Zusammenstellung Mitwirkung Gestaltungsfibel Eigenheimquartier

Mitwirkungszeitraum: 20.09. – 19.10.2025

Stand 29.11.25

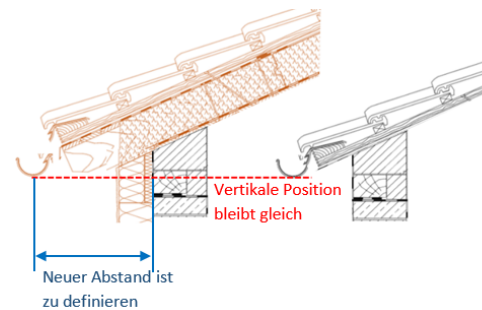
- 120 Seite 17 «Es sind primär mineralische Materialien zu verwenden und auf die Details zu achten.»
Fassadendämmung
- 133 Seite 17 Position der Regenrinne muss nur in der Höhe, jedoch nicht der seitliche Abstand bestehen bleiben.
Fassadenputz / Dämmung

Welche Details sind hier gemeint. Es muss klar definiert werden, ob die Fenster um die Dämmstärke versetzt werden müssen.

Skizze zu vorherigem Punkt:
Vertikale Position bleibt gleich und muss eingehalten werden.
Abstand der Regenrinne zum Mauerwerk kann aufgrund Dämmung vergrößert werden (Vorgabe-Mass ist zu definieren).
Da früher oder später alle Eigentümer die Fassade dämmen werden, verläuft die Regenrinne dann wieder durchgehend.

Eine Anpassung des Traufdetails ist nicht möglich, da das Erscheinungsbild wesentlich beeinträchtigt wird und die Hälfte der Dächer bereits saniert ist.

Skizze zu vorherigem Punkt:

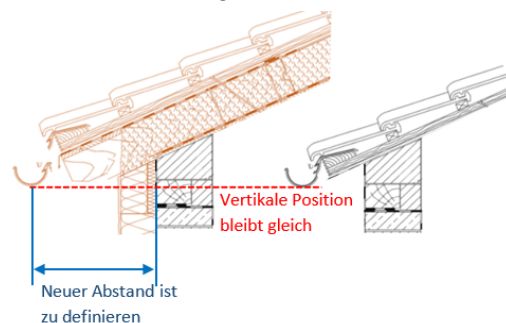
137	Seite 27 Dachdämmung	Position der Trauflinie soll nur in der Höhe, jedoch nicht der seitliche Abstand bestehen bleiben.	So lassen sich sowohl höhere Dachdämmungen als auch dickere Fassadendämmungen anbringen. Wir als Bevölkerung der Stadt Winterthur haben zum Nett-Null-Klimaziel 2040 zugesagt, dieses soll nicht durch rein visuelle Vorgaben verfehlt werden. Das Erscheinungsbild wird nur geringfügig verändert. Zudem kann der Wasserablauf bei Starkregen verbessert werden -> zurzeit fließt das Wasser bei Starkregen über die Regenrinne hinweg. Da langfristig alle Eigentümer die Fassade und das Dach sanieren werden, entsteht dann wieder eine durchgehende Regenrinne.	Eine Anpassung des Traufdetails ist nicht möglich, da das Erscheinungsbild wesentlich beeinträchtigt wird und die Hälfte der Dächer bereits saniert ist. Die Einhaltung der Energieziele ist mit einer Dämmung unterhalb der Sparrenlage/ gegen den Innenraum möglich. Die 105mm sind Dämmung inkl. Hinterlüftung die zusätzlich zur bestehenden Konstruktion kommen.

Vertikale Position bleibt gleich.

Abstand der Regenrinne zum Mauerwerk kann aufgrund Dämmung vergrössert werden (Vorgabe-Mass ist zu definieren).

Da früher oder später alle Eigentümer die Fassade dämmen werden, verläuft die Regenrinne dann wieder durchgehend.
